名駅一丁目1番計画南地区（仮称）
建設事業に係る見解書

（大規模建築物の建築）

平成22年5月

東海旅客鉄道株式会社

ケース I (解体・山留工事)

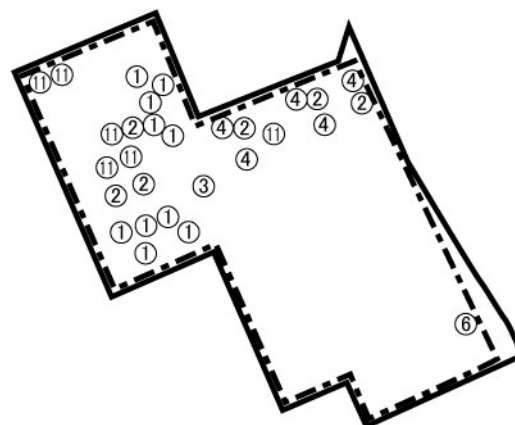
項 目	意 見 の 概 要
大気質	
騒 音	〔建設機械と障壁の位置について〕 P186 建設機械の稼働による騒音レベルの予測方法で、詳細なはずの資料編p174で、回折減衰の式は書いてあるが、その基本となる行路差δを求めるための関係図面がないため検証できない。主要な音源と障壁との位置関係を記載すべきである。

主要な音源と障壁との位置関係が分かるように、1/2, 500の縮尺で建設機械の位置と施工区域、仮囲いの想定位置を下記に示しました。

ケースⅠ(解体工事)

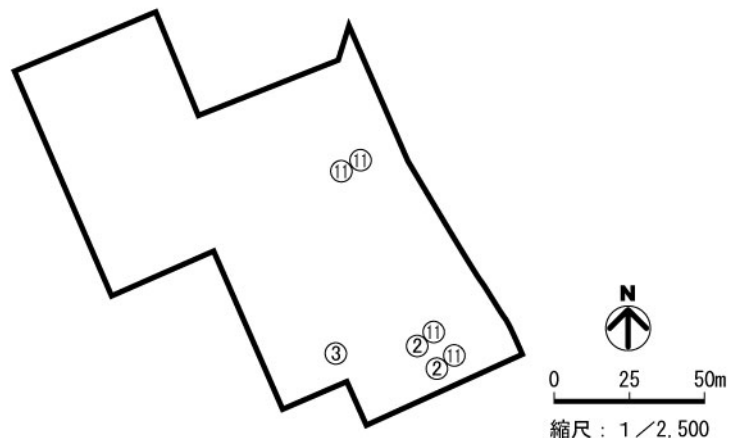
項 目	意 見 の 概 要
振 動	[時間帯の区分について] P26 「調査及び予測手法の『振動の現地調査』で、『道路交通振動は…6～22時の16時間で行う』とあるが、7～22時の間違いではないか。評価の参考にする値とはほど遠いが、資-23の道路交通振動の限度は昼間は7～22時となっている。」との方法書への意見に対し、「振動規制法…昼間の時間区分は7時～20時ですが、道路交通振動の現地調査時間は、騒音と整合させ、6時～22時までの16時間で調査を行いました。」とあるが、舌足らずである。「6時～22時までの16時間で調査を行ったが、昼間の時間帯の平均は資料編P277で確認できるように、7時～20時で求めました。」と正しく表現すべきである。 [建設機械の敷地境界までの距離について] P229 建設機械の稼働による振動レベルの予測結果でケースⅡ（山留・杭工事）とケースⅣ（掘削・地下躯体・地上躯体）で、敷地境界上で74dB、ケースⅠ（解体工事）とケースⅢ（杭・掘削・地下躯体工事）で73dBと規制基準75dBに近いので慎重な検討が必要である。まずは主要振動源の敷地境界までの距離を明記すべきである。ダンプトラックが敷地境界に近づく場合は1台ずつなどの措置を追加する必要がある。

なお、主要な振動源と敷地境界までの距離が分かるように、1/2,500の縮尺で建設機械の位置と施工区域(=敷地境界)の位置を下記に示しました。
